第12章 その他環境省令で定める事項

12.1 配慮書についての関係地方公共団体の長の意見及び一般の意見の概要、並びに事業者の見解

(仮称)クリーンエネルギー会津若松風力発電事業
計画段階環境配慮書について (通知)

(仮称) クリーンエネルギー会津若松風力発電事業計画段階環境配慮書に対する
省令*第 14 条第 3 項の規定に基づく意見

図 12.2-13 事業実施想定区域（配慮書段階）と対象事業実施区域（方法書段階）の比較

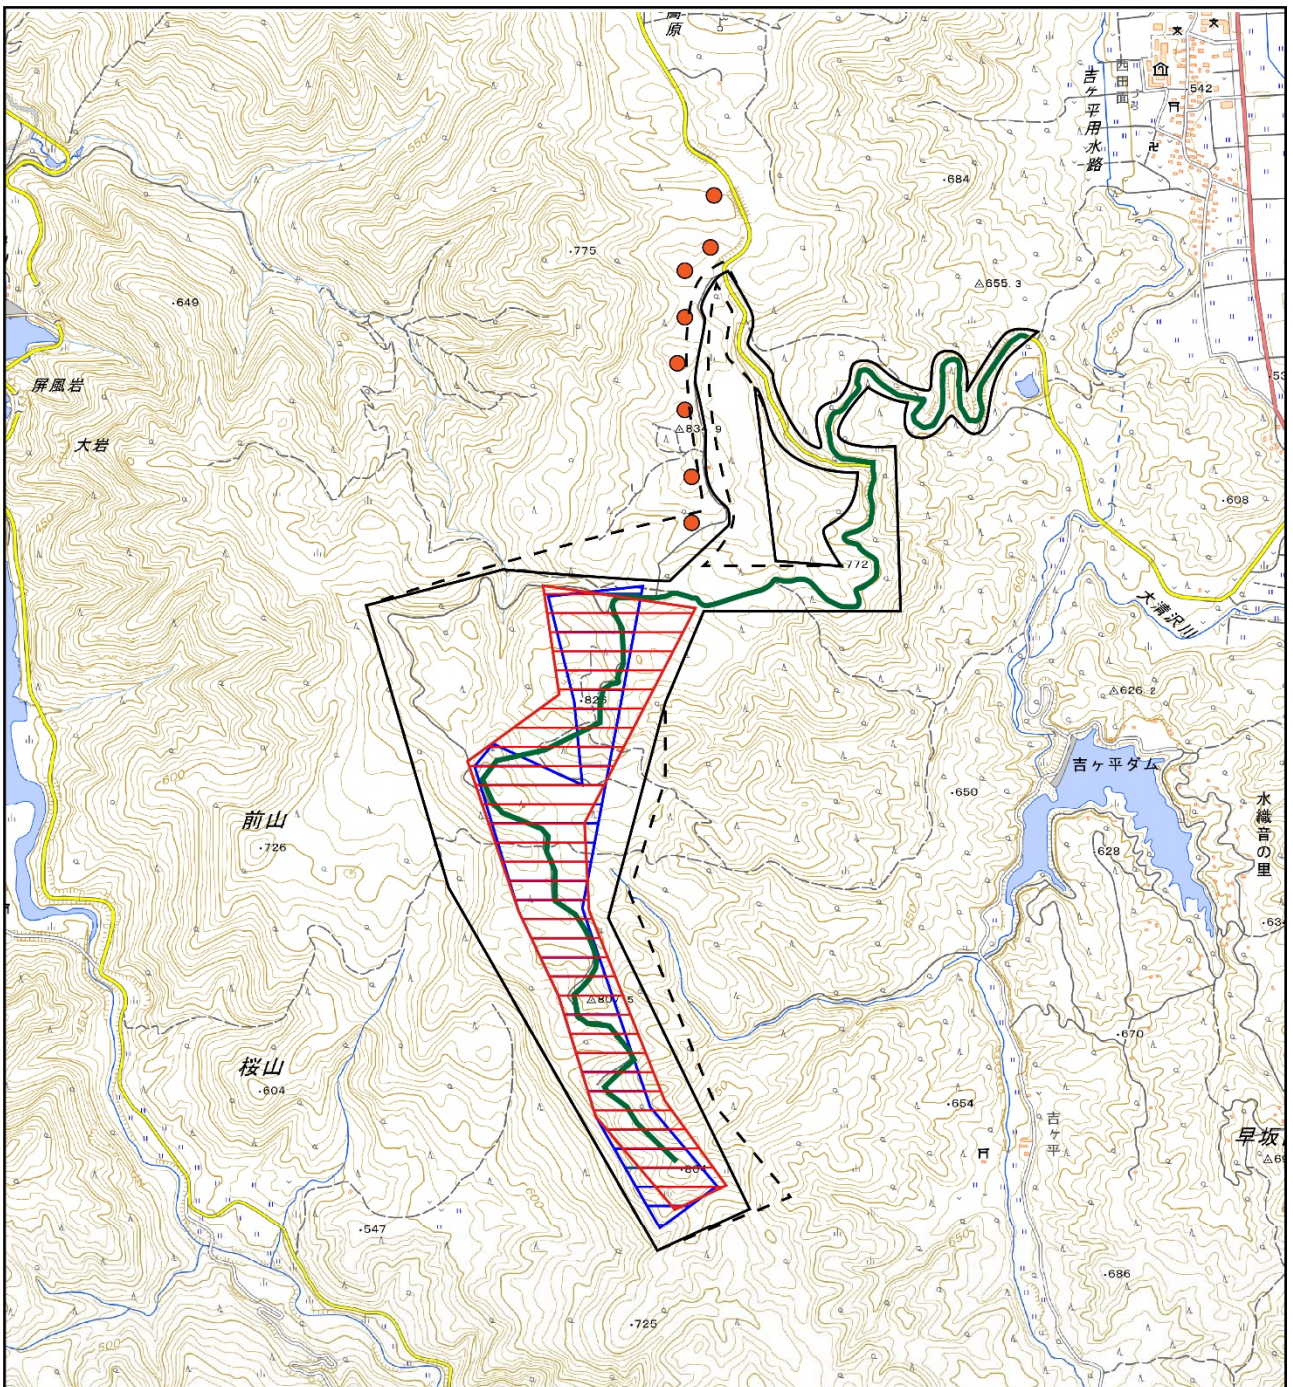
(1) 本事業計画は、会津若松市東山町及び湊町において大規模な風力発電事業を想定するものであるが現時点では計画の熟度が低いことから、環境影響評価方法書(以下「方法書」という。)において、風力発電機の配置等の具体的な内容を明らかにすること。

なお、本事業の事業実施想定区域が、他事業者が計画する風力発電事業の事業実施想定区域と重複していることから、当該事業者と速やかに事業計画に係る協議・調整等を行い、方法書以降の手續において適切な対象事業実施区域を設定した上で環境影響評価を実施すること。

【配慮書以降における区域の変更の経緯】

- ・風力発電機の輸送経路等の再検討を行い、今後の事業計画において風力発電機は設置しないものの改変の可能性のある範囲を『対象事業実施区域』に含めることとした。

- ・騒音及び

超低周波音、風車の影による周辺環境への影響を低減するため、風力発電機配置予定範囲の再検討を行い、『風力発電機の設置予定範囲』を設定した。

上記の経緯を踏まえた事業実施想定区域（配慮書段階）と対象事業実施区域（方法書段階）との比較図は、図 12. 2-13 のとおりである。
